Errata

ERRATA**Général**

Projet
PROJET DE FABRICATION D'ENGRAIS

Figure 7.3 Rev01

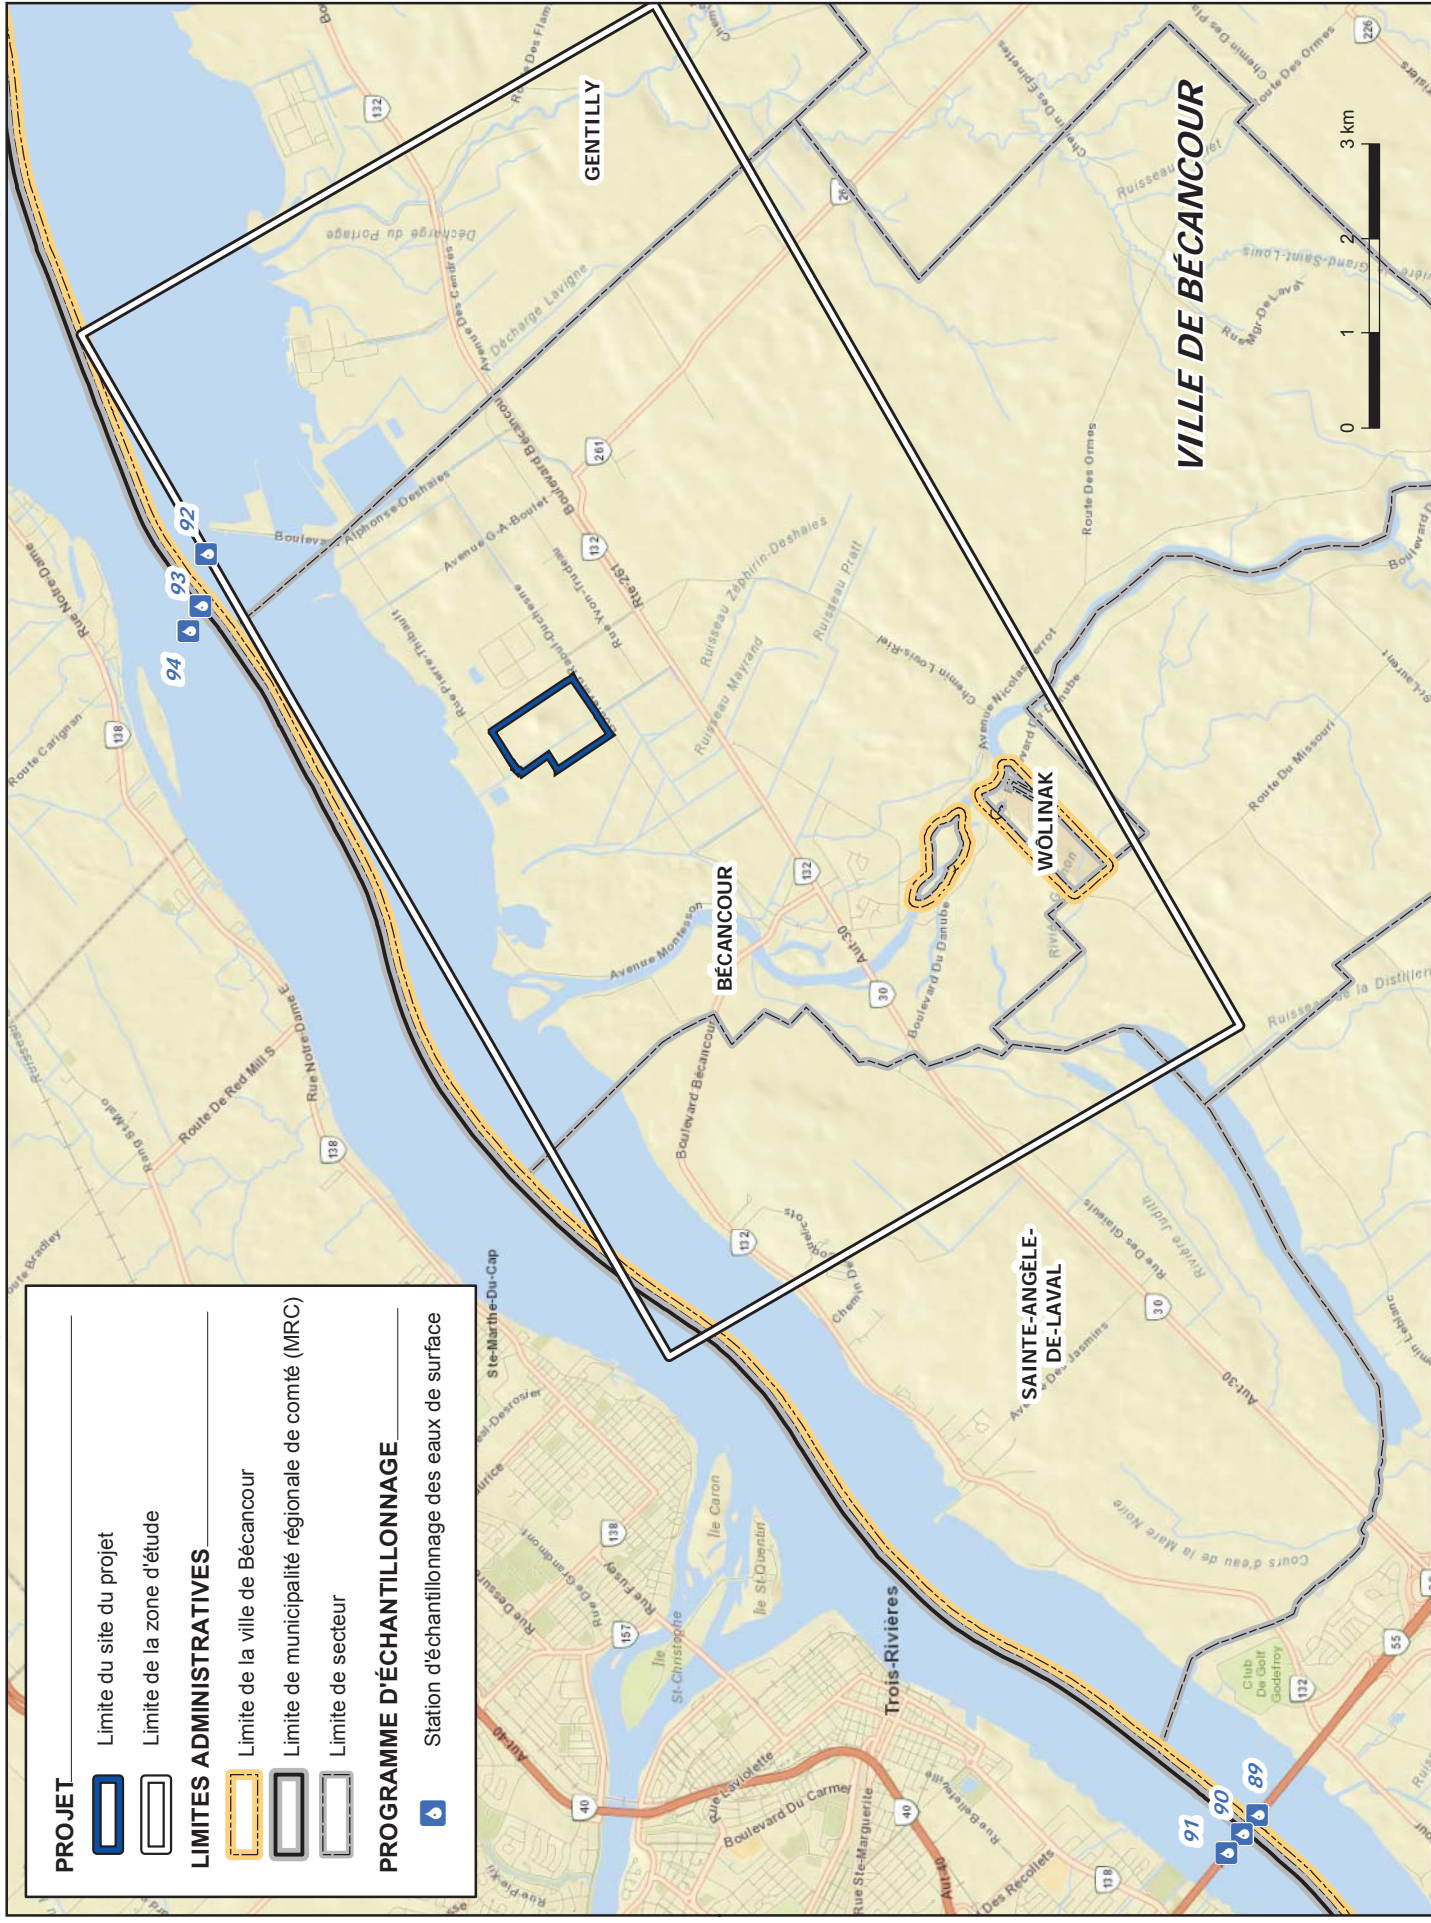
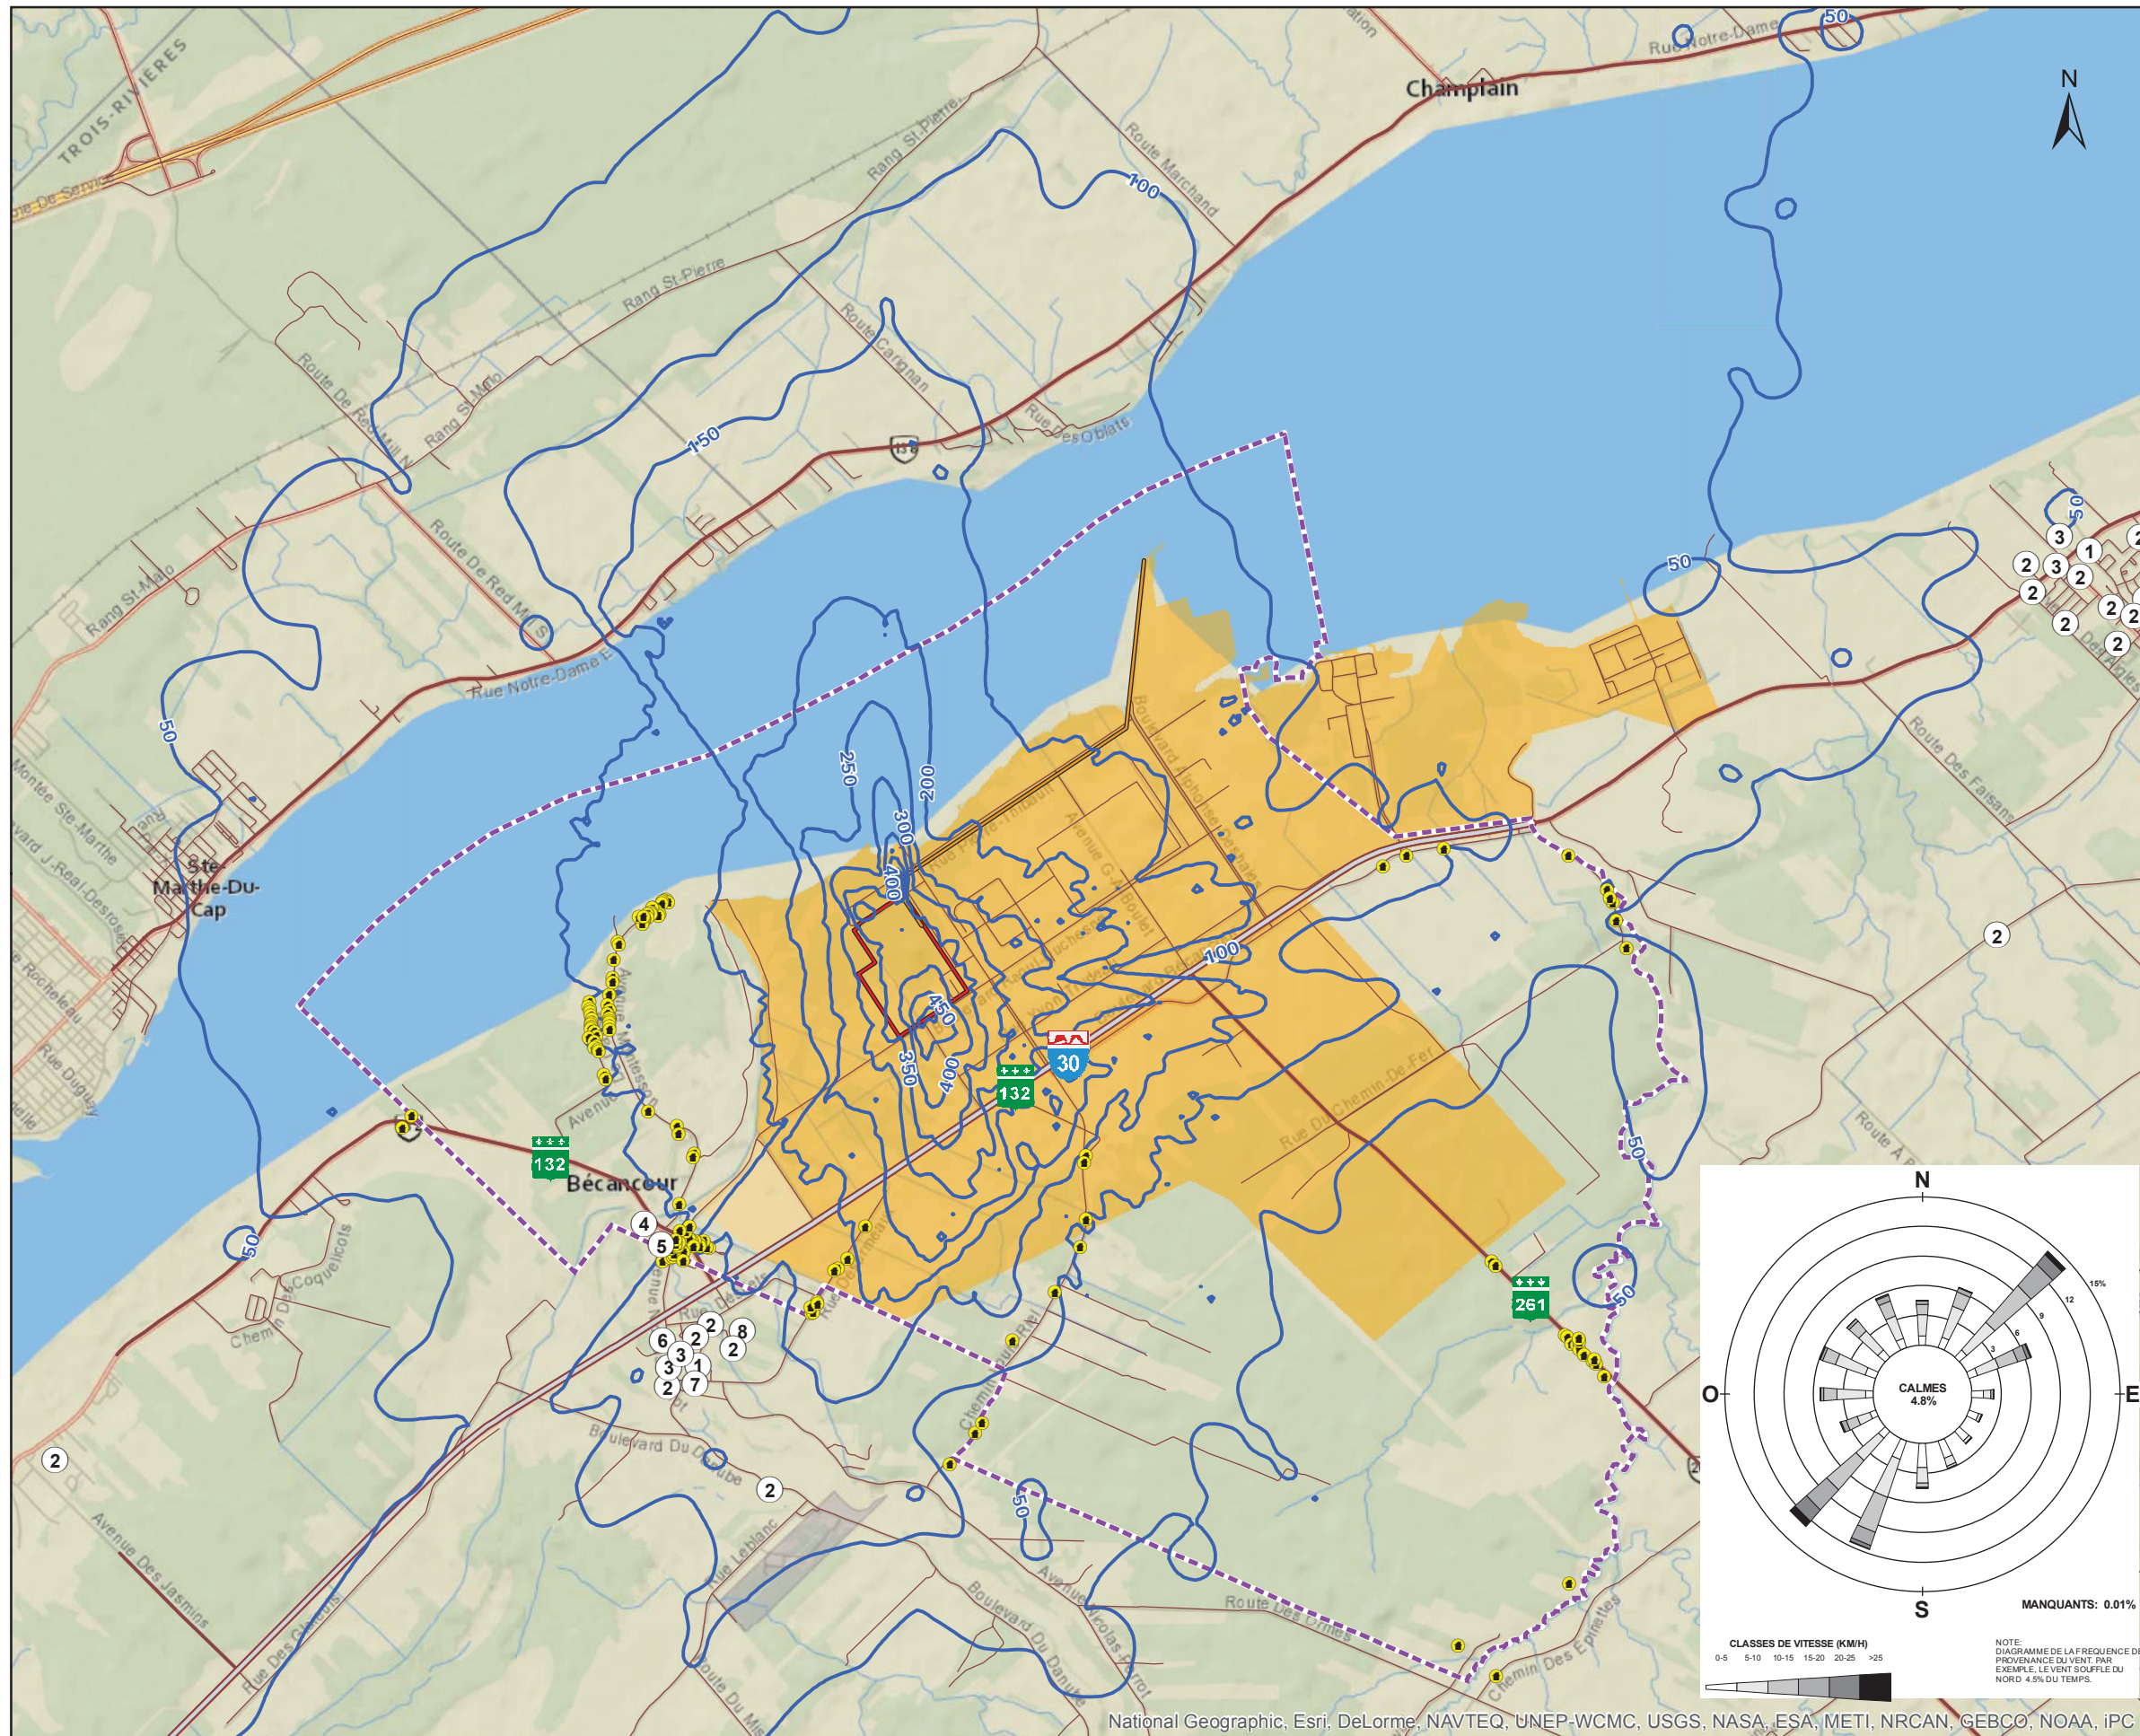
- 7.10) À la page 7-55, Tableau 7.16, 2^e colonne
Au lieu de « Ichtyologie », on devrait lire « Ichtyofaune »
- 4.10) Figure 7.3 – Contribution ($\mu\text{g}/\text{m}^3$) maximale sur 4 minutes du projet aux concentrations d'ammoniac (NH_3) dans l'air ambiant
Des modifications ont été apportées à la figure 7.3 afin d'améliorer sa lisibilité. Voir figure 7.3 Rev01
